Číslo ZBV:	004
Evidenční číslo a název Stavby:	Most v ul. Božanovská, X503 – rek., Praha 20, č. akce 1000005, nový most
Číslo a název stavebního objektu / provozního souboru (SO/PS):	331 Přeložka vodovodu
Číslo a název podobjektu / rozpočtu:	331 Přeložka vodovodu
Číslo SO/PS / číslo Změny SO/PS:	331/001

Změnový list pro změny dle § 222, odst. (4) ZZVZ

Přeložka vodovodu

ZÁPIS

Pohled na kotvení
M 1:10

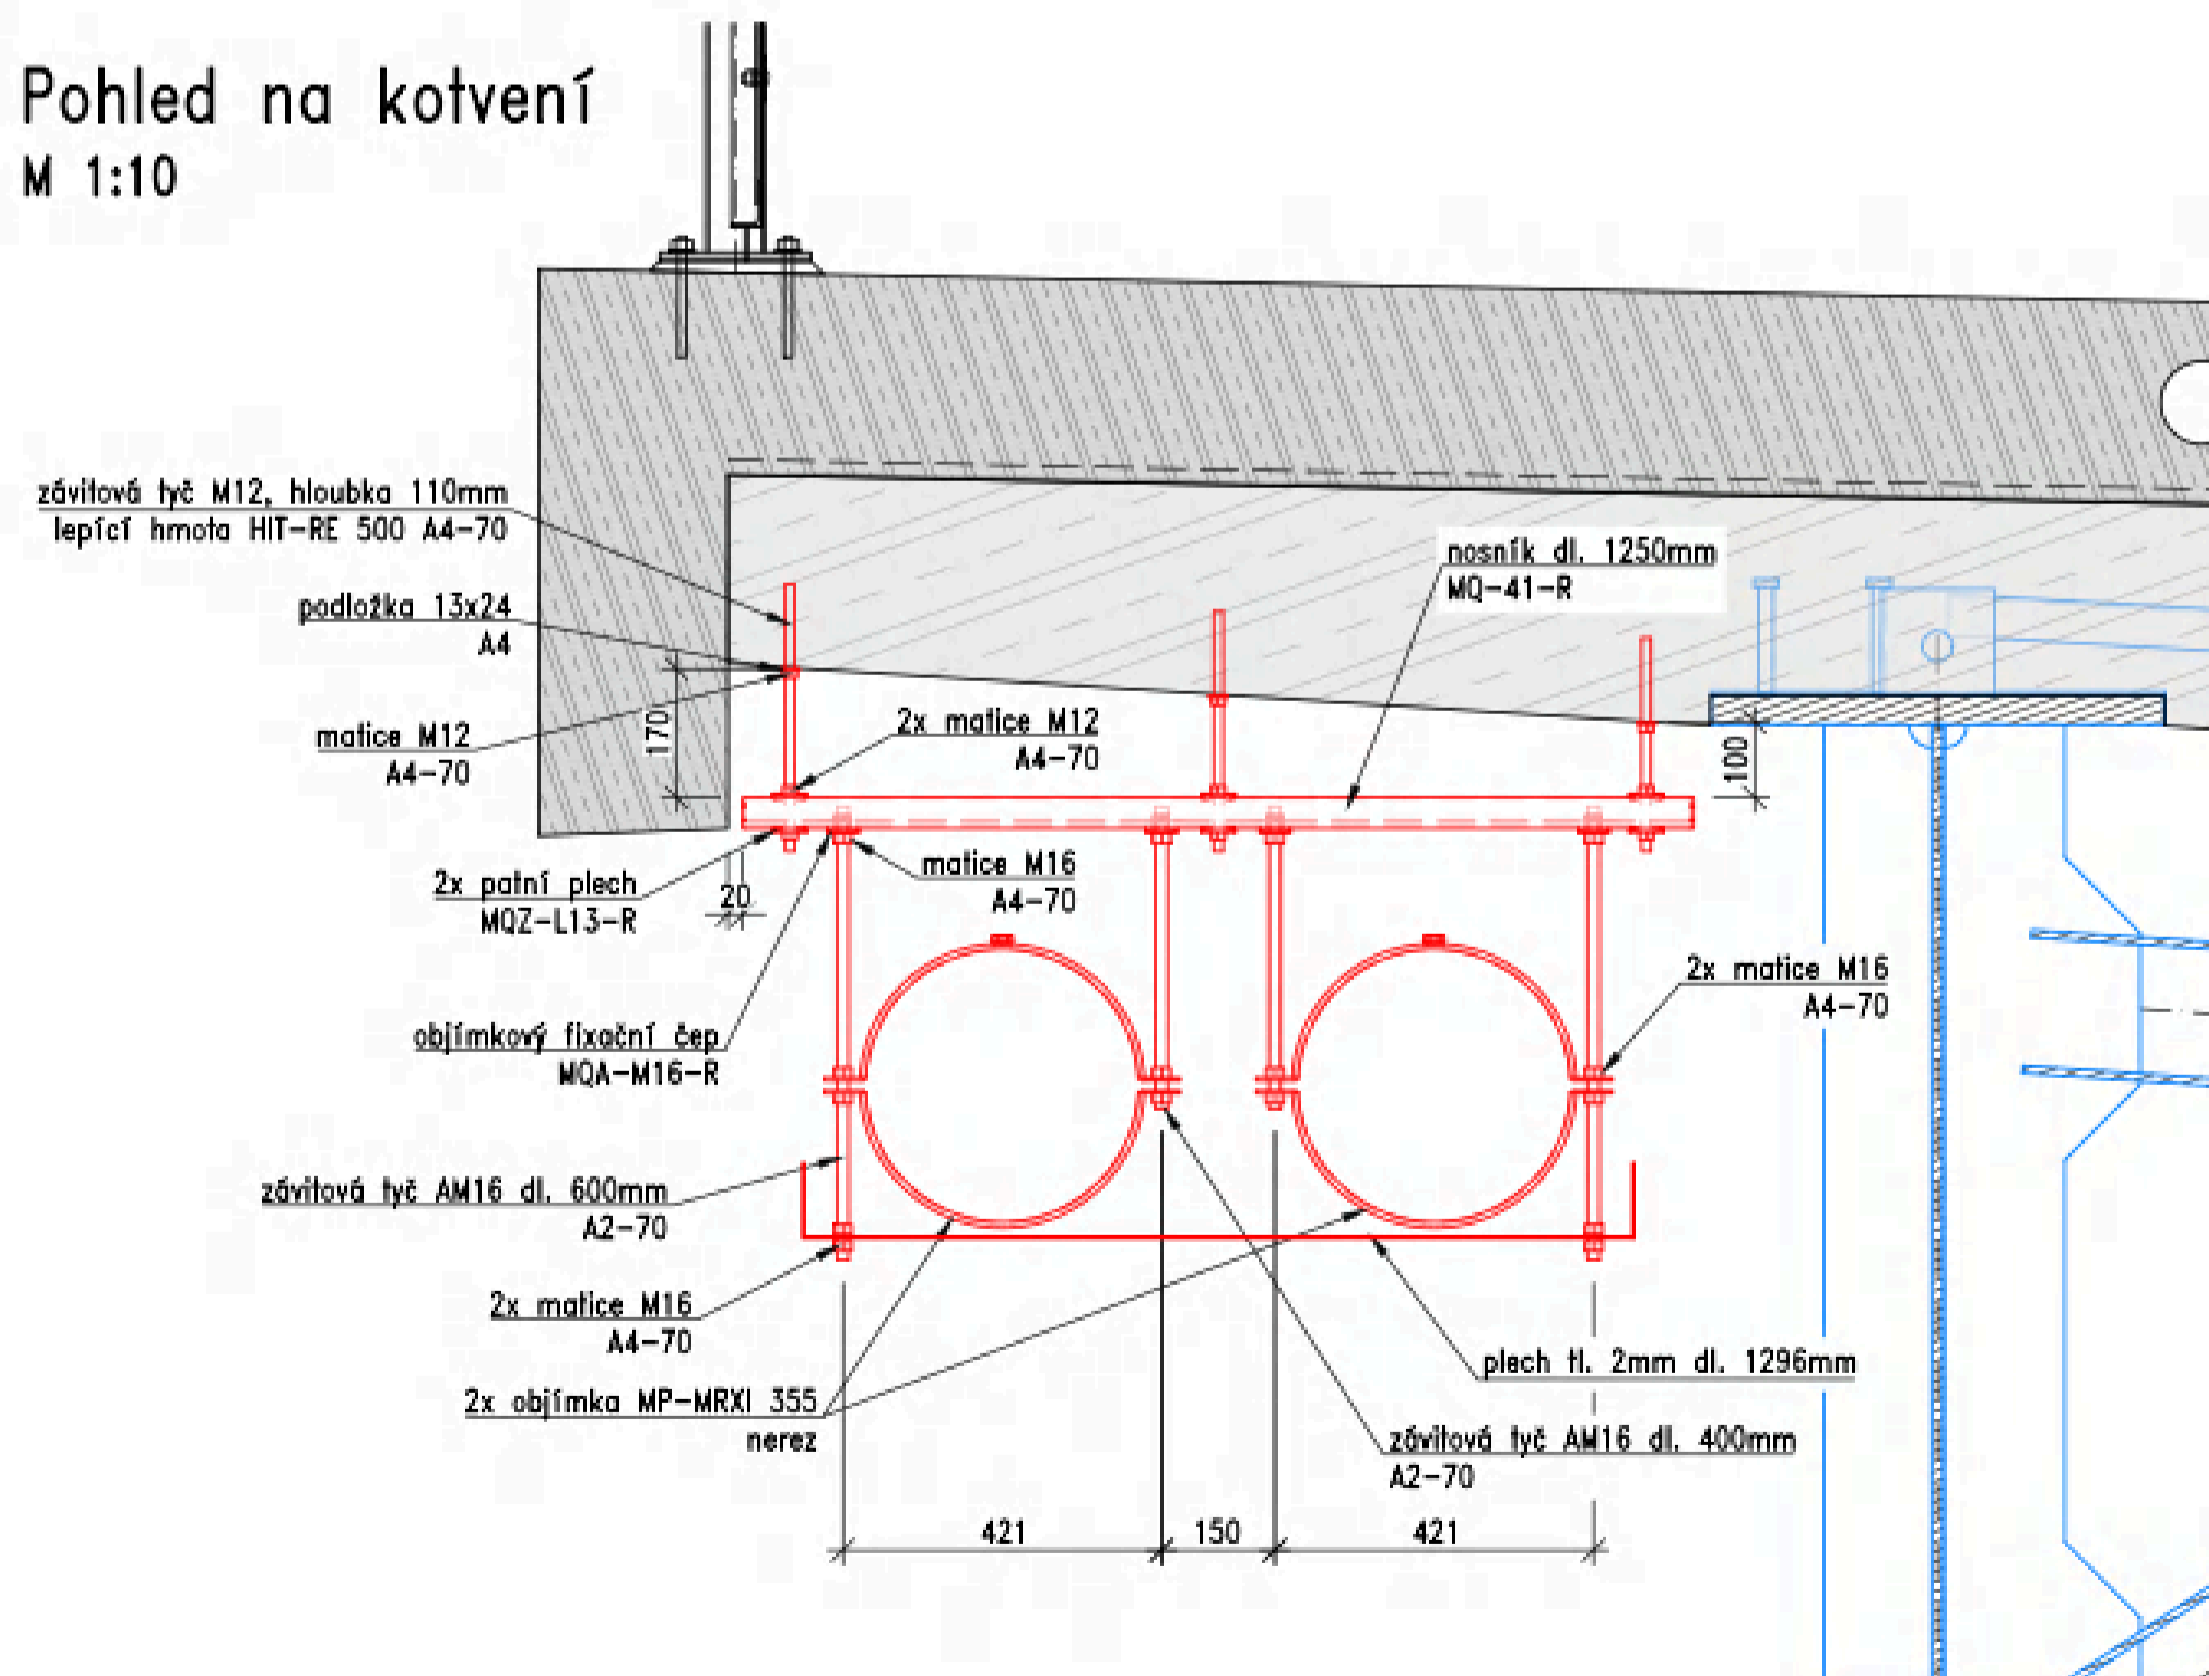
V průběhu realizace zakázky sdělil Správce stavby Zhotoviteli předpoklad, že Zhotovitel měl v rámci nabídky nacenit kompletní práce a materiál spojený s přeložkou vodovodu (SO 331). Jelikož se Zhotovitel s tímto tvrzením neztotožnil, požádal svým dopisem ze dne 24.07.2023 o součinnost Objednatele (viz žádost o součinnost Objednatele; včasné upozornění ze dne 24.07.2023). V rámci vysvětlení zadávací dokumentace č. 11 ze dne 12.07.2022 bylo na položený dotaz, zda se uchazeč správně domnívá, že do své nabídky uvede pouze náklady spojené s koordinací prací, jednoznačně uvedeno, že účastník ve své nabídce zohlední náklady na koordinaci prací, kompletní stavební připravenost a součinnost pro zhotovení přeložky vodovodu uvedeném v technickém popisu. V příloze smlouvy (e) Požadavky objednatel je v kap. 8.1 uvedeno, že předmětný SO bude realizovat Pražská vodohospodářská společnost a.s. Samotná realizace přeložky, jakož i projektování či jakékoliv projednávání s dalšími orgány, jak bylo sděleno Správcem stavby/pověřenou osobou Objednatele, tedy nebyly uvedeny. S ohledem na uvedené skutečnosti proto požádal Zhotovitel Správce stavby, resp. Objednatele o součinnost spočívající v zajištění realizace SO 331 PVS, předložení harmonogramu provádění SO 331, tak aby mohl Zhotovitel plánovat navazující práce, a další. S ohledem na tyto skutečnosti a v návaznosti na uvedený dopis Zhotovitele vydal Objednatel pokyn k předložení návrhu Variace (viz pokyn Objednatele ze dne 25.08.2023). Zhotovitel v souladu s pokynem Objednatele předložil v rámci své reakce na pokyn Správce stavby návrh Variace řešící kompletní realizaci SO 331 a to v parametrech definovaných zadávací dokumentací (viz Reakce na pokyn Správce stavby ze dne 09.10.2023). S ohledem na následný pokyn k předložení změnového listu k Variaci (viz pokyn k předložení změnového listu k Variaci ze dne 17.10.2023) plní tímto Zhotovitel svou povinnost a v souladu s Pod-článkem 10.5 předkládá předmětný změnový list. V rámci cen nových položek dochází k převzetí ze smlouvy (pol. č. 1), stanovení dle individuální kalkulace nabídek podzhotovitelů (pol. č. 2) dle skutečné fakturace od PVK (pol. č. 4), resp. v ostatních případech stanoveny dle OTSKP 2023 (pol. č. 3, 5, 6, 7, 8, 9, 10, 11, 12 a 13).

- po dokončení výstavby mostovky nového mostu bude vodovod znovu umístěn do definitivní polohy - zavěšen na římsu pod most,
- potrubí bude na obou stranách mostu napojeno na stávající potrubí L 200,
- definitivní přeložka vodovodu 2 x TLT DN 200 izolovaná bude umístěna na závěsech z ocelových nerezových (AISI 304, ČSN 17240) prvků; závěsy budou zhotoveny tak, aby byly trouby podepřeny těsně za hrdlem a dále po 3,0 m,
- součástí bude systém zamčených spojů na potrubí a pevných či kluzných třmenů za účelem umožnění rozdílné dilatace potrubí a konstrukce mostu, aby nedocházelo k „vytahování či zatlačování“ potrubí do opěr mostu,

materiál vodovodu je z tvárné litiny TLT DN 200 WKG FL, C100, tepelně zaizolované PUR pěnou, s vnějším pláštěm z HDPE, PN 10; v terénu s uložením v nezámrazné hloubce bude použito hrdlové potrubí z tvárné litiny TLT DN 200, C100 neizolované; všechna hrdla na trase přeložky budou opatřena jištěnými násuvnými spoji BLS
